## Keuringsverslag van een elektrische laagspanning- en zeer lage spanningsinstallatie

### NIET CONFORM

Straatnaam: Fruithoflaan  
Huisnummer: 108  
Busnummer: Bus 50  
Postcode: 2600  
Gemeente: Berchem  
Land: België

Controlebezoek van een oude huishoudelijke elektrische installatie van een wooneenheid bij verkoop op vraag van de verkoper volgens (KB 08/09/2019) - AREI Boek 1- 8.4.2. en 8.2.1. en 4.2.4.3.

Afbeelding schakel- en verdeelbord:

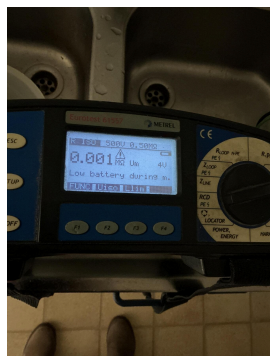
- I5.03 Het verdeelbord is niet makkelijk toegankelijk. (Boek 1 Onderafdeling 5.3.5.1.C.)
- I5.10 De genaakbare, naakte onder spanning staande delen zijn onvoldoende afgeschermd. (Boek 1 Afdeling 5.1.4. en 4.2.2.3.)

- I5.11 Niet gebruikte invoeringen van het verdeelbord zijn niet correct of onvoldoende afgedicht. (Boek 1 Afdeling 5.1.4. en 4.2.2.3.)
- I5.15 Een alpolige scheidingsschakelaar is te voorzien om bord volledig spanningsloos te kunnen zetten. (Boek 1 Onderafdeling 5.3.5.1.B. en nota)

- I6.02 Een algemene differentieelstroombeschermingsinrichting met een nominale stroom (In) van minstens 40A en een gevoeligheid van maximum 300mA is niet geplaatst. (Boek 1 Onderafdeling 4.2.4.3. en 5.3.5.3.a.)

- I7.01 De smeltzekeringhouders of houders van kleine vermogensschakelaars met pennen met een sectie kleiner dan 10mm2 zijn niet voorzien van kalibreerelementen. (Boek 1 Onderafdeling 5.3.5.5.A.)
